# Teric Shearwater

## Note sulla versione del firmware

### VERSIONE 17 04.03.2020

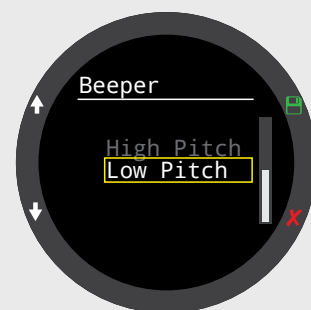
**NEW** Versioni tradotte. Attualmente disponibili per:

- 繁體中文 (cinese tradizionale)
- 简体中文 (cinese semplificato)
- 日本語 (giapponese)
- Español Spagnolo
- Una volta pronte, saranno aggiunte altre lingue.

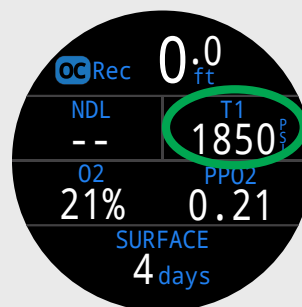
**NEW** Opzione di frequenza inferiore aggiunta al segnale acustico perché possa essere udito più facilmente da alcuni utenti.
